Emne: Sak 23/6960 - Gnr. 124, bnr. 9 - Dupont Steinhaugveien 1 , Innspill til redegjørelse for flom. Ny innsendelse av søknadsdokumenter

Redegjørelse plassering i aktsomhetsområdet for flom

Figur 1: utklipp fra NVEs aktsomhetskart for flom (21.11.2022). Omsøkt tiltak innenfor rødt rektangel.

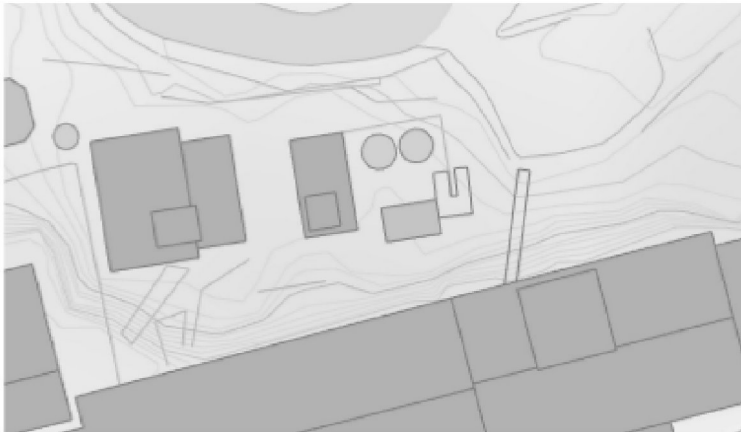
Mener du helt oppriktig at ikke terrenget under tanker og prosess tårn kan plasseres lavere i terrenget pga flomfare? Dere påpeker jo nettopp tankforskriften som argument for deres plass problemer. Tank forskriften krever oppsamling rundt tank, da vil fangdam holde flom ute og oppsamling av lekkasjer inne.

Hva er høyden på trauet rundt tanken? 1,5-2 meter? Hvor høy vil du tro denne flommen kan bli? Høyere enn 2 meter? Da vil det vel mer bli flodbølge fra vormedalsvannet? Vil ikke tankene tåle vann? Hvor mye vil være igjen av resterende fabrikker med en flom på flere meter høyde? Er det fysisk mulig med så stor flom slik vormedalsvannet ser ut i dag? **Neppe! Argumentet faller på sin egen urimelighet.**

Hvis det er "store" flomfarer der må det settes opp forstøtningsmur eller bygge fangdam høy nok til å takle "flommen". Da vil dere overholde krav både i hht tank forskriften, reguleringsplan og "flom fare" , så enkelt er det.
